BREYTING Á DEILISKIPULAGI VEGNA LEGU BORGARLÍNU

**NAUTHÓLSVÍK DEILISKIPULAG**

## UMSÖGN

Varðar: Nauthólsvík, breyting á deiliskipulagi vegna breytingar á legu Borgarlínu og stoppistöðvar hennar sem færast út af skipulagssvæðinu.

Breyting á deiliskipulagi Nauthólsvíkur, hluta uppdráttar. Maí 2024. Kvarði 1:1000

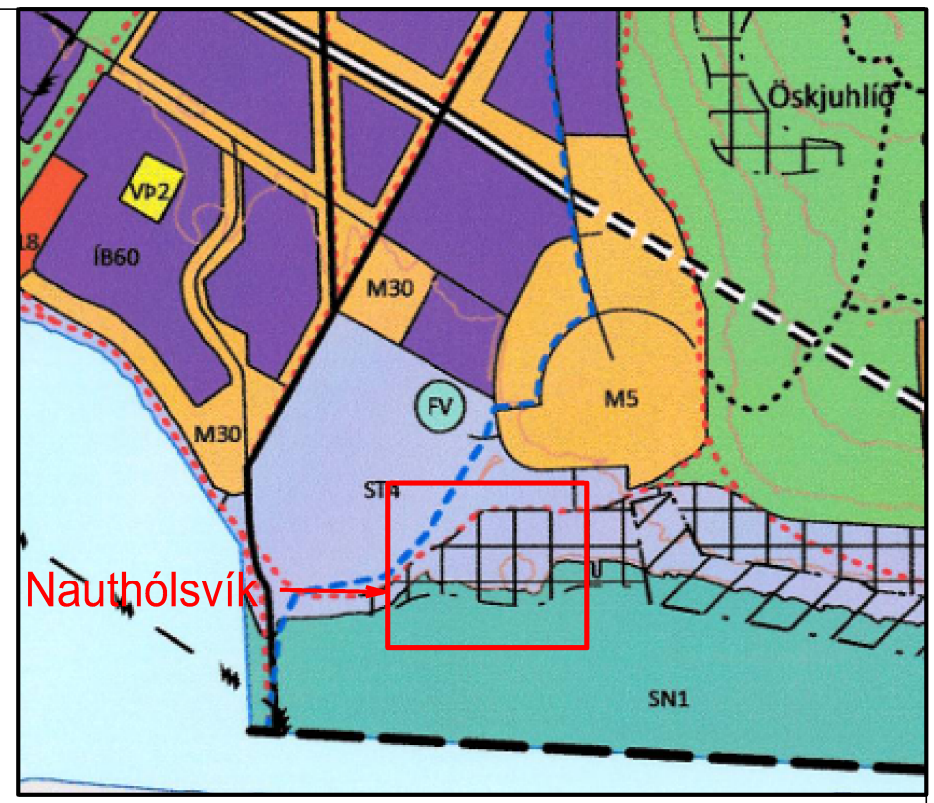
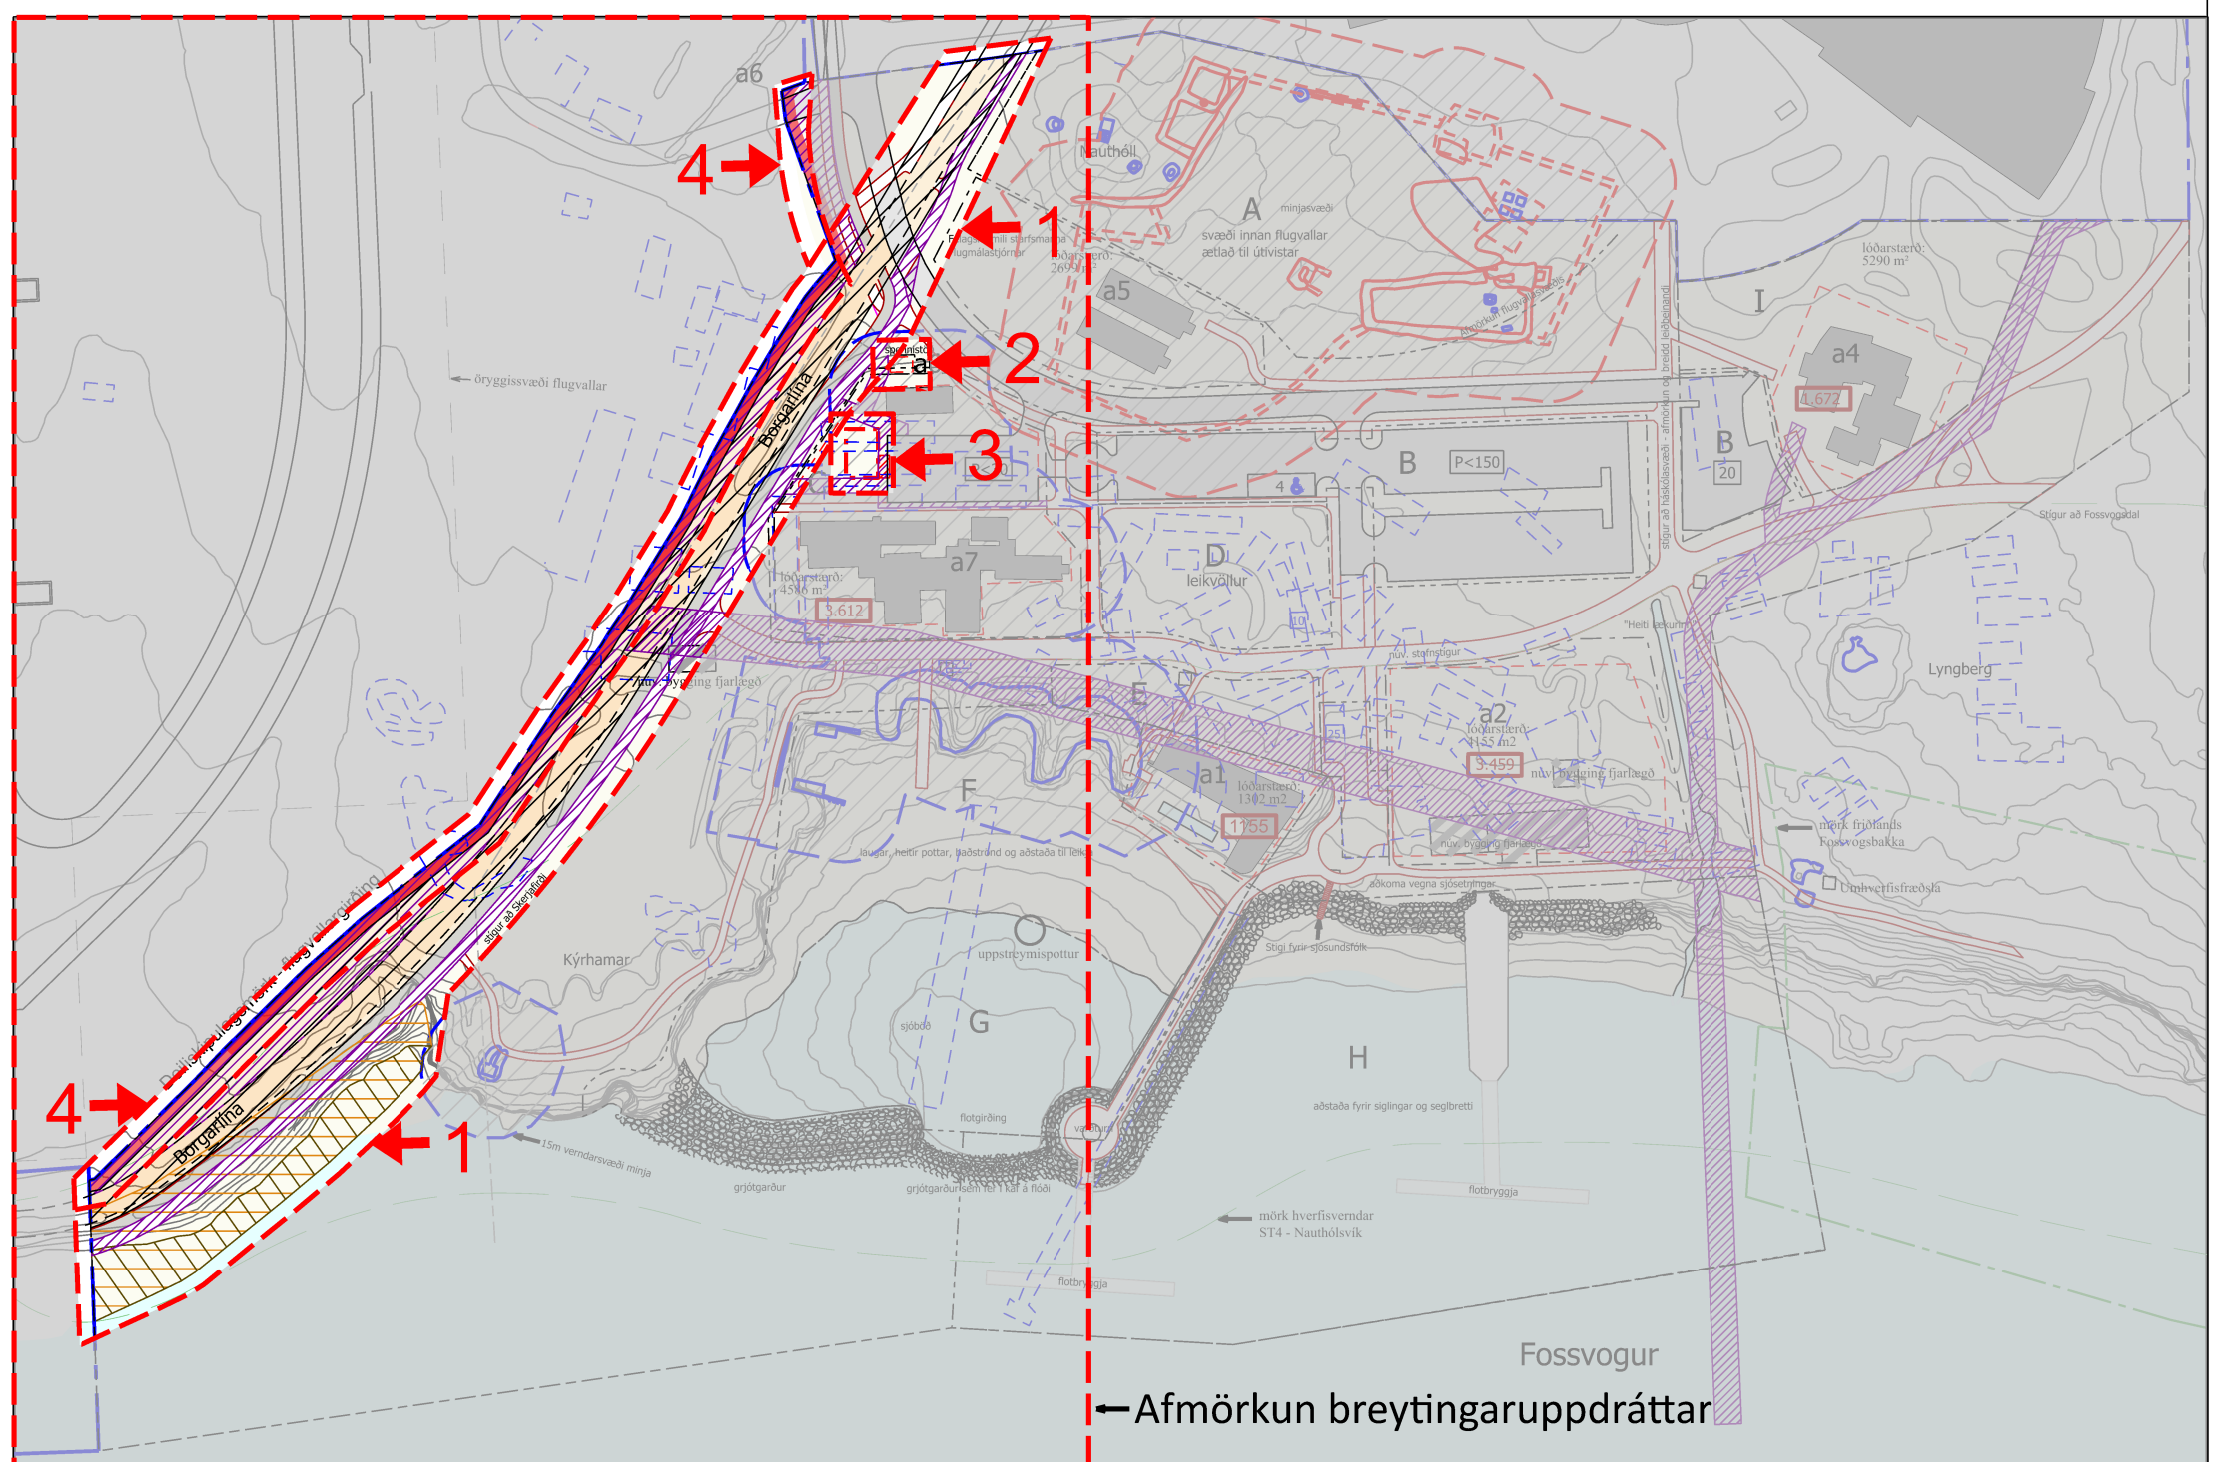
### **Athugasemd Landhelgisgæslunnar:** Staðsetning lóðar og bygginga

Landhelgisgæslunnar kemur ekki skýrt fram á teikningu með breytingartillögu en svo virðist sem breytingartillagan nái til aðkomu að flugskýlum Landhelgisgæslunnar á Reykjavíkurlugvelli.

**Ábending Landhelgisgæslunnar:** Landhelgisgæslan bendir á mikilvægi þess að breytingin hafi ekki neikvæð áhrif á lóð, byggingar og aðkomu að byggingum þar sem flugstarfsemi Landhelgisgæslunnar er starfrækt að Nauthólsvegi 68 og 68b.

**Ábending Landhelgisgæslunnar:** Tryggja þarf sérstaklega greiðfært og haftalaust aðgengi að flugskýlum stofnunarinnar á Reykjavíkflugvelli svo að skjót för áhafnameðlima á bakvakt í bráðaútköll sé tryggð.

**Athugasemd Isavia:** Nauðsynlegt er að teikna byggingar að Nauthólsvegi 68 og 68b inn á deiliskipulagsuppráttinn eða skýringarupprátt þannig að hægt sé að átta sig vel á breytingunni.

**Athugasemd Isavia:** Nauðsynlegt er að tryggja að breytingin hafi ekki neikvæð áhrif á starfsemi Isavia eða Landhelgisgæslunnar en þarna er einnig akstursleið öryggisækja Isavia Innanlandsflugvalla að sjóskýli flugvallarins þar sem björgunarbátar eru geymdir.

**Athugasemd Isavia:** Isavia Innanlandsflugvellir þurfa að fá heimild Samgöngustofu til færslu öryggisgirðingar flugvallarins og breytingum á stærð flugvallarins. Því þarf Isavia að fá upplýsingar um hnit/staðsetningu girðingar vegna tillögu að legu flugvallargirðingarinnar sem lagt er til að færa þannig að hægt sé að leggja málið fram gagnvart Samgöngustofu.

**Svar skipulagsfulltrúa:** Ekki er þörf á því að bregðast við þessari athugasemd. Samkvæmt skipulagstillögu hliðrast aðkoman að lóð Landhelgisgæslunnar um ca. 20 metra til norðurs. Þar sem einungis er um að ræða breytta aðkomu lóðar sem hefur ekki áhrif á staðsetningu bygginga innan aðliggjandi deiliskipulagsáætlunar, er ekki þörf á því að tilgreina sérstaklega staðsetningu og afmörkun hluta bygginga á lóðinni. Jafnframt er mikilvægt að breytingar í deiliskipulagstillögunni séu afmarkaðar skýrt og rökrétt. Ef byggingar í aðliggjandi deiliskipulagsuppdraetti eru sýndar og afmarkaðar í heild sinni er þörf á því stækka mælikvarða breytingar sem kemur niður á skýrleika þessarar tilteknu breytingar.

**Svar skipulagsfulltrúa:** Breytingin mun ekki hafa neikvæð áhrif á lóð, byggingar eða aðkomu að því er viðkemur starfsemi Landhelgisgæslunnar. Þvert á móti mun, með breyttri legu Borgarlínu, ekki koma til þess að Borgarlínan þveri aðkomuveg að lóð Landhelgisgæslunnar.

Þess ber jafnframt að geta að lega girðingar við aðkomu að lóð Landhelgisgæslunnar hefur verið aðlöguð skipulagsmörkum í nv-horni deiliskipulagsáætlunarinnar.

**Svar skipulagsfulltrúa:** Deiliskipulagsbreytingin mun ekki hafa neikvæð áhrif á greiðfærni og aðgengi að flugskýlum Landhelgisgæslunnar. Þvert á móti má áætla að aðgengi að flugskýlum Landhelgisgæslunnar verði greiðfærara þar sem Borgarlínan mun ekki þvera aðkomuveg að lóðinni.

**Svar skipulagsfulltrúa:** Ekki er þörf á því að bregðast við þessari athugasemd. Vel er hægt að átta sig á breytingunni þó svo að hluti bygginga að Nauthólsvegi 68 og 68b, sem tilheyrir aðliggjandi deiliskipulagsáætlun, séu ekki sýndar á upprætti. Til glöggvunar er þó sýnd og afmörkuð lega þjónustuvegar flugbrauta Reykjavíkurflugvallar. Sýnt þótti að betur færi á að afmarka með góðum hætti þær skráðu og horfðu minjar sem eru á svæðinu.

**Svar skipulagsfulltrúa:** Deiliskipulagsbreytingin mun ekki hafa neikvæð áhrif á starfsemi né akstursleiðir Isavia og Landhelgisgæslunnar. Breytingin stuðlar að bættu kerfi almenningssamgangna á svæðinu og bættu aðgengi að lóðum.

**Svar skipulagsfulltrúa:** Brugðist hefur verið við þessari athugasemd og hafa upplýsingar um hnit/staðsetningu flugvallargirðingarinnar verið komið á framfæri til Isavia.
